変 更 前	変 更 後	変 更 理 由												
<p>2.50 ALPS 処理水希釈放出設備及び関連施設</p> <p>(中略)</p> <p>2.50.2 基本仕様</p> <p>(中略)</p> <p>2.50.2.2 放水設備の主要仕様</p> <p>(中略)</p> <p>(2) 放水トンネル</p> <table border="0"> <tr> <td style="padding-right: 20px;">基 数</td> <td>1 式</td> </tr> <tr> <td>主要寸法</td> <td><u>延長 1,034m</u> 内径 2,590mm</td> </tr> <tr> <td>構 造</td> <td>鉄筋コンクリート造 (コンクリート：42N/mm²，鉄筋：SD345)</td> </tr> </table> <p>(以下省略)</p>	基 数	1 式	主要寸法	<u>延長 1,034m</u> 内径 2,590mm	構 造	鉄筋コンクリート造 (コンクリート：42N/mm ² ，鉄筋：SD345)	<p>2.50 ALPS 処理水希釈放出設備及び関連施設</p> <p>(中略)</p> <p>2.50.2 基本仕様</p> <p>(中略)</p> <p>2.50.2.2 放水設備の主要仕様</p> <p>(中略)</p> <p>(2) 放水トンネル</p> <table border="0"> <tr> <td style="padding-right: 20px;">基 数</td> <td>1 式</td> </tr> <tr> <td>主要寸法</td> <td><u>延長 1,031m</u> 内径 2,590mm</td> </tr> <tr> <td>構 造</td> <td>鉄筋コンクリート造 (コンクリート：42N/mm²，鉄筋：SD345) <u>鉄鋼コンクリート造</u> (コンクリート：42N/mm²，鉄鋼：SM490A)</td> </tr> </table> <p>(以下省略)</p>	基 数	1 式	主要寸法	<u>延長 1,031m</u> 内径 2,590mm	構 造	鉄筋コンクリート造 (コンクリート：42N/mm ² ，鉄筋：SD345) <u>鉄鋼コンクリート造</u> (コンクリート：42N/mm ² ，鉄鋼：SM490A)	<p>外洋上での放水ロケーション設置工事の設置状況を踏まえたトンネル延長の確定 放水トンネル工事の施工方法確定を踏まえた仕様の追加</p>

福島第一原子力発電所 特定原子力施設に係る実施計画変更比較表（第Ⅲ章 第1編）

図 6-2-4 放水位置の違いによる年間平均濃度分布図の比較 (断面図)

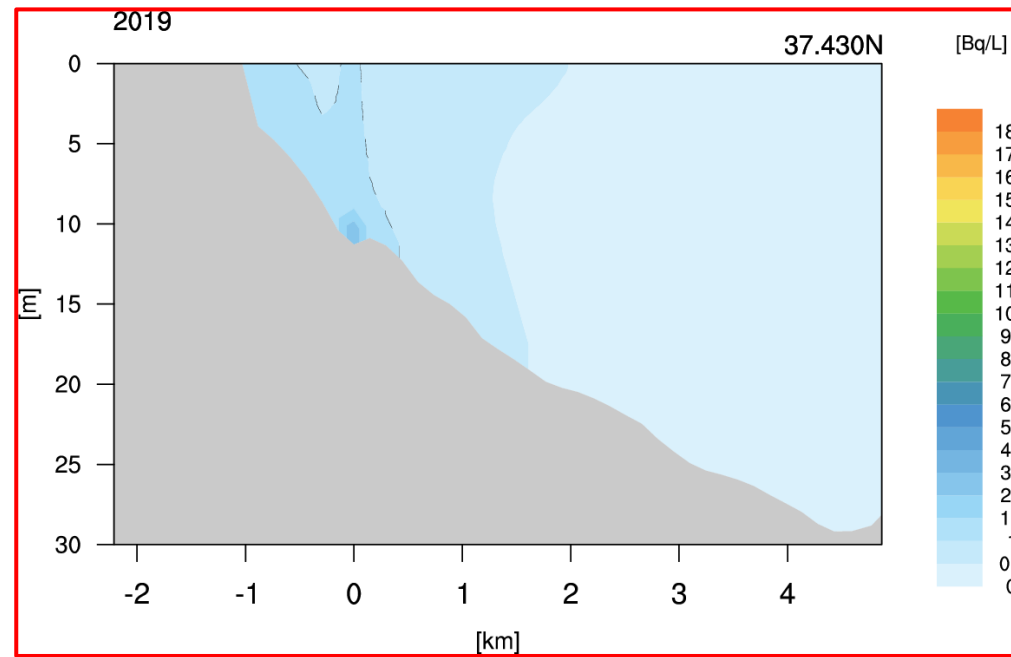
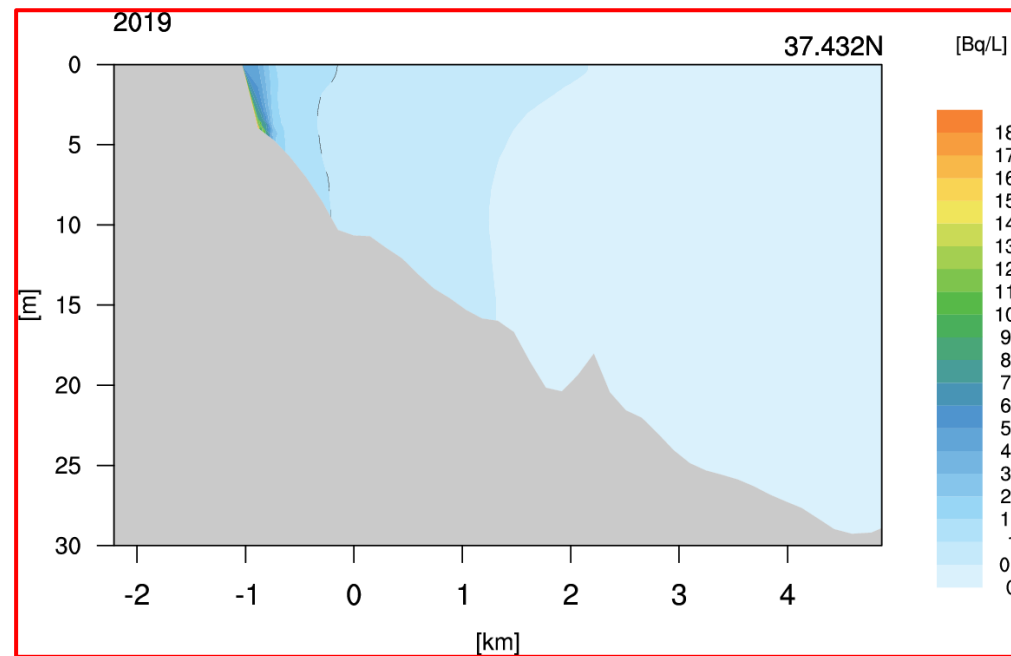
記載の充実

図 II-5 ALPS 処理水の分析結果における主要 7 核種の濃度分布 (2021 年 3 月末現在)
 ※主要 7 核種告示濃度比総和 0.59 未満の分析結果 (80 基分) をプロット (二次処理試験水は除く)
 ※縦軸はタンクの数を示す (不検出の場合には検出下限値で計数)
 ※本図は測定時点の濃度でとりまとめたものであり、半減期補正はしていない

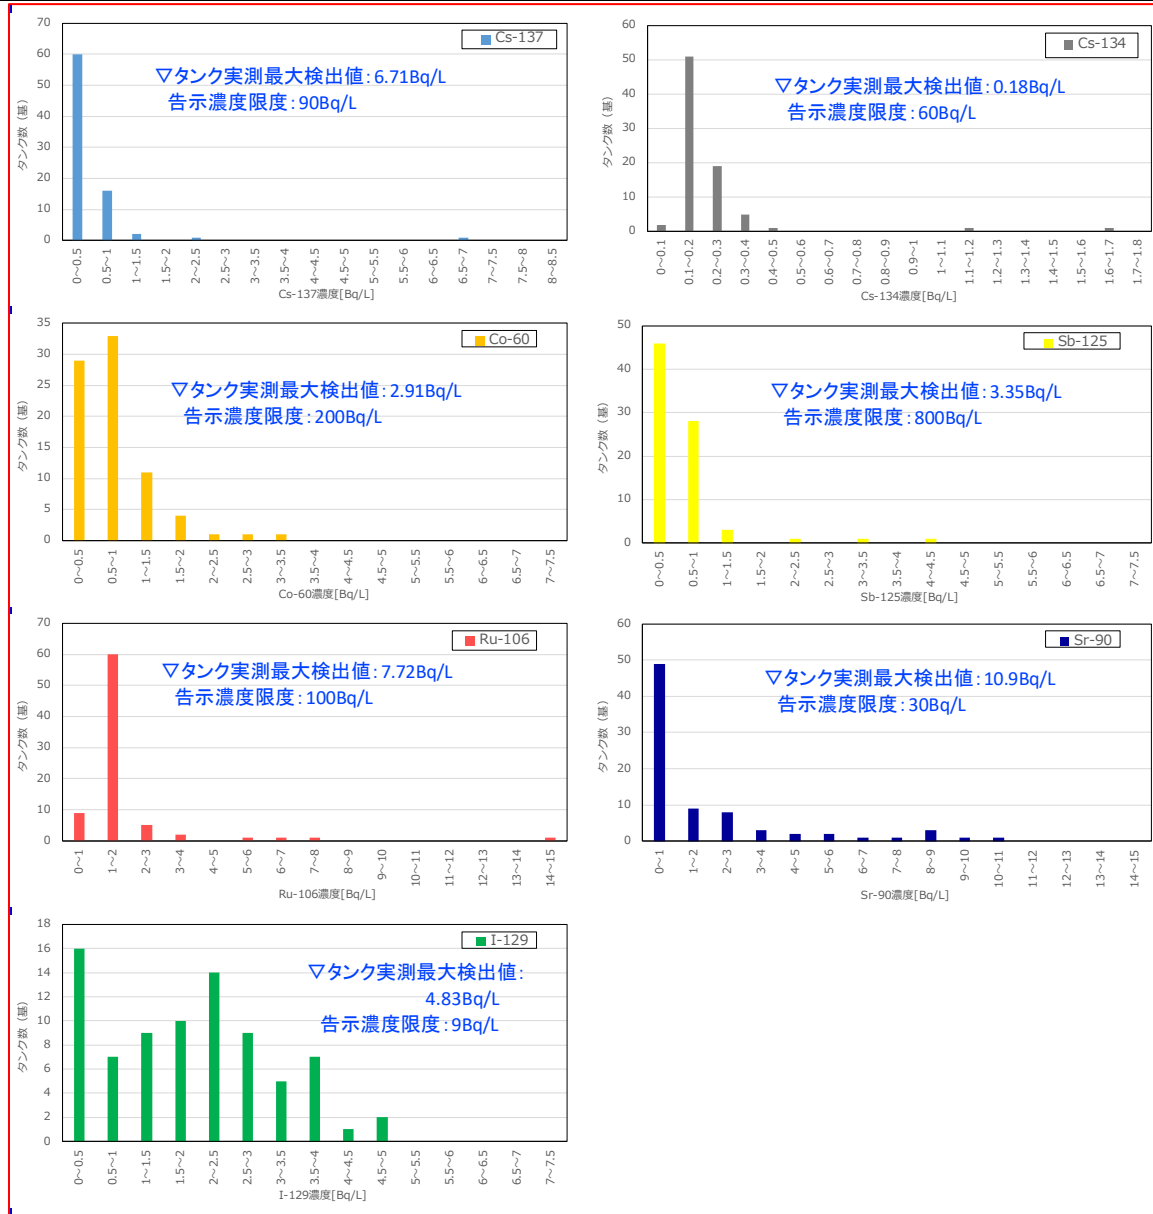
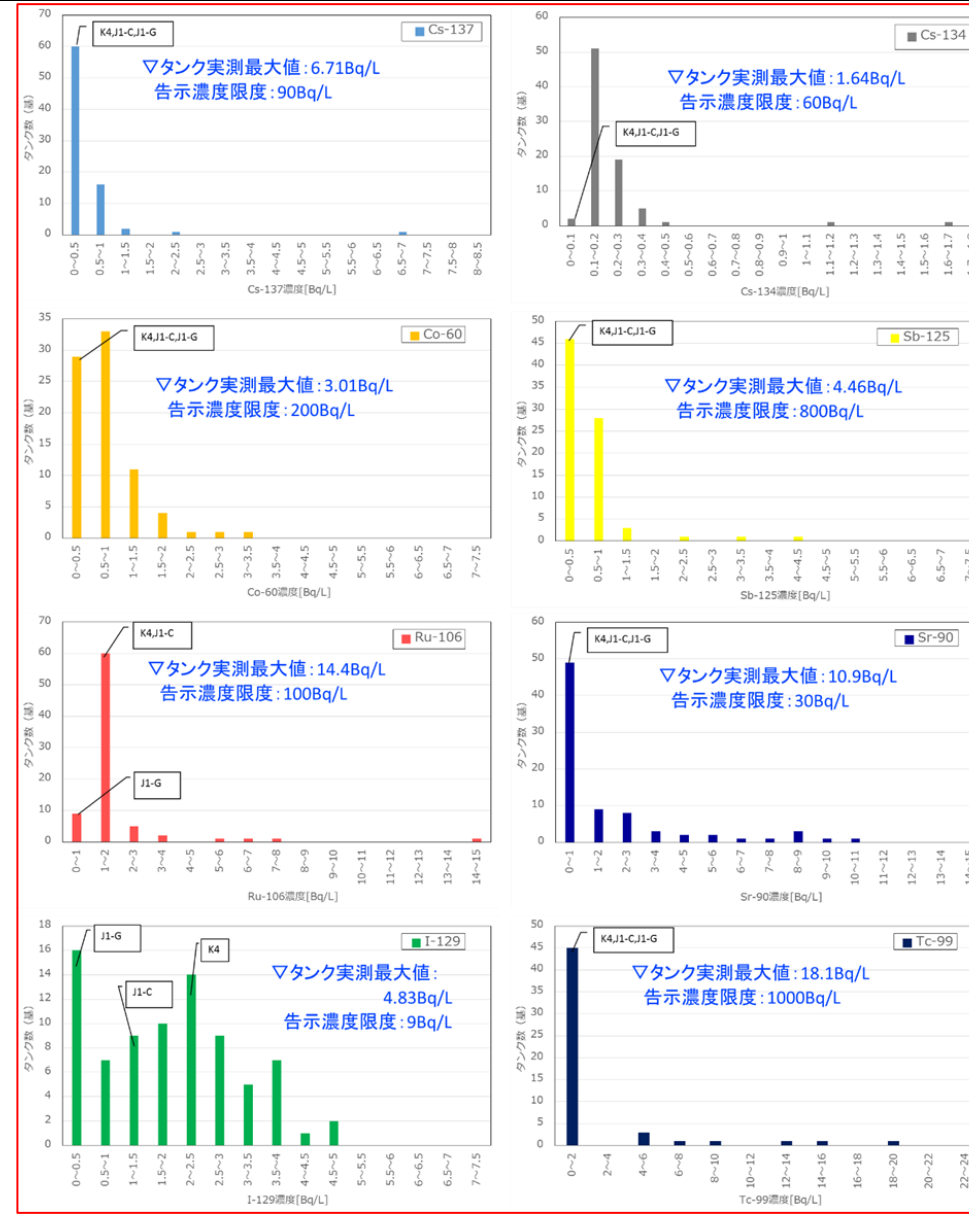
変更前	変更後	変更理由
<p>II-5. 貯蔵されている ALPS 処理水等の放射性物質に関する分析</p> <p>(中略)</p> <p>すなわち、移送先のタンク群 (水の受け入れ時に 8~10 基タンクを連結したもの) が満水になった時に、当該タンク群での ALPS からの水受け入れ中に ALPS 出口 (測定箇所⑦) で採取した試料 (水) の測定結果から、下記の式を用いてトリチウムを除く 63 核種の告示濃度比が 1 未満と推定できるものを ALPS 処理水と、それ以外のものを処理途上水と判定している。</p> $C_{All} = C_{M7} + C_{C-14} + C_{55} < 1$ <p>ここで、</p> <ul style="list-style-type: none"> C_{All}: トリチウムを除く 63 核種の告示濃度比総和 C_{M7}: 主要 7 核種の測定結果から求められる告示濃度比総和 C_{C-14}: C-14 の告示濃度比 (保守的にこれまでに測定された最大濃度 (215Bq/L) から求められる告示濃度比 0.11 に設定) C_{55}: 62 核種のうち主要 7 核種に含まれない 55 核種に関する告示濃度比総和の推定値 (これまでの測定実績に基づく推定値、0.3 と設定) <p>(中略)</p>	<p>II-5. 貯蔵されている ALPS 処理水等の放射性物質に関する分析</p> <p>(中略)</p> <p>すなわち、移送先のタンク群 (水の受け入れ時に 8~10 基タンクを連結したもの) が満水になった時に、当該タンク群での ALPS からの水受け入れ中に ALPS 出口 (測定箇所⑦) で採取した試料 (水) の測定結果から、下記の式を用いてトリチウムを除く核種の告示濃度比が 1 未満と推定できるものを ALPS 処理水と、それ以外のものを処理途上水と判定している。</p> $C_{All} = C_{M7} + C_{C-14} + C_o < 1$ <p>ここで、</p> <ul style="list-style-type: none"> C_{All}: トリチウムを除く核種の告示濃度比総和 C_{M7}: 主要 7 核種の測定結果から求められる告示濃度比総和 C_{C-14}: C-14 の告示濃度比 (保守的にこれまでに測定された最大濃度 (215Bq/L) から求められる告示濃度比 0.11 に設定) C_o: <u>トリチウムを除く</u>核種のうち主要 7 核種に含まれない核種に関する告示濃度比総和の推定値 (これまでの測定実績に基づく推定値、0.3 と設定) <p>(中略)</p>	<p>測定・評価対象核種の選定に伴う記載の適正化</p>

図 II-5 ALPS 処理水の分析結果における主要 7 核種の濃度分布 (2021 年 3 月末現在)
 ※主要 7 核種告示濃度比総和 0.59 未満の分析結果 (80 基分) をプロット (二次処理試験水は除く)
 ※縦軸はタンクの数を示す (不検出の場合には検出下限値で計数)
 ※不検出の場合には検出下限値を使用して作成したため、一部の実測最大値は検出下限値である
 ※本図は測定時点の濃度でとりまとめたものであり、半減期補正はしていない
